トークシステム株式会社
TPS 事業部

製品仕様変更および品番変更のご案内

品名：プレートユニット

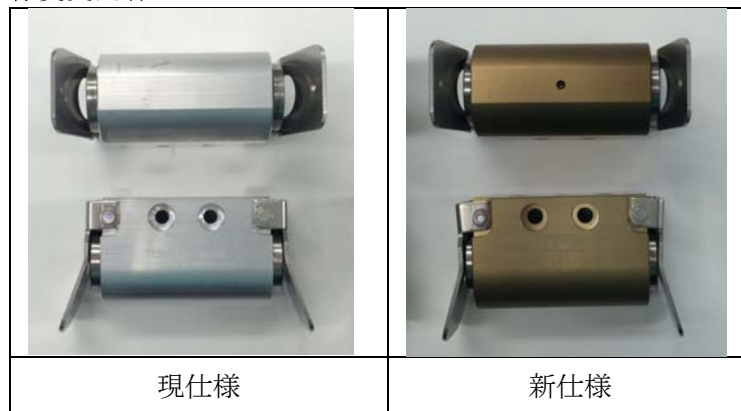
アルミケースに潤滑性・耐食性を有するカシマコートを採用することにより、従来のエレメントの摺動部に必要だった摺動部品（スリーブ）を廃止致します。

これにより、安定した保持力を得られるだけでなく、開放時もスムーズな動きが得られるように致します。

また、カシマコートにより、ケースに取扱い傷が付き難くなります。

現行品番：TUWP** → 新品番：TUWP**A
